# 大型トラック灯火装置のリコールについて

平成 30年3月27日

## リコール届出番号4227

# 改善箇所説明図

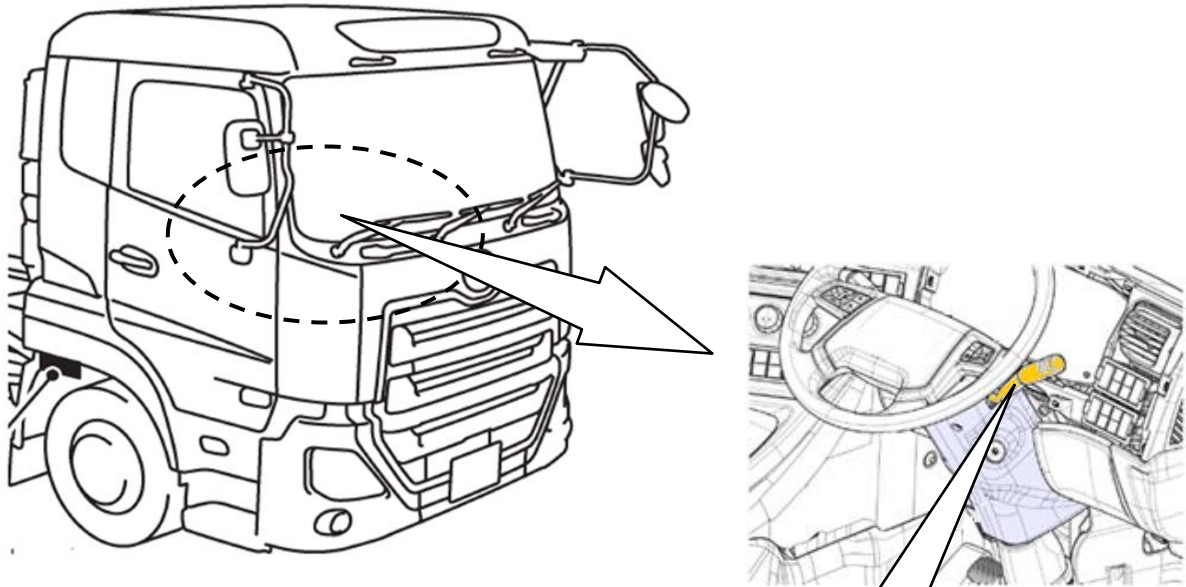
前照灯操作スイッチ(コンビネーションスイッチ)

識別ペイント塗布

基準不適合発生箇所

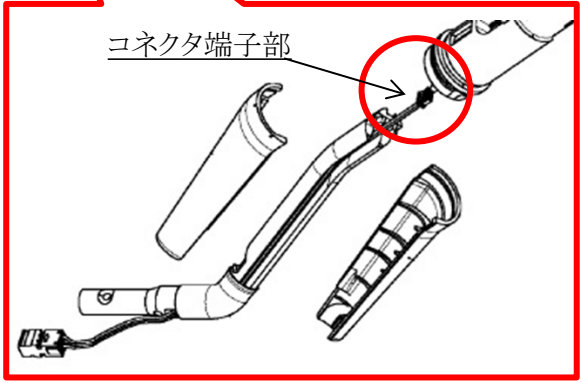
コネクタ端子部

大型トラックの灯火装置において、前照灯操作スイッチの配線用端子のかしめが不適切なため、当該端子部の接触抵抗が増大するものがある。そのため、当該端子部が導通不良を起こし、前照灯が不灯となるおそれがある。

全車両、前照灯操作スイッチを対策品に交換する。

識別： 前照灯操作スイッチレバー根元部下側に白色または黄色のペイントを塗布する。
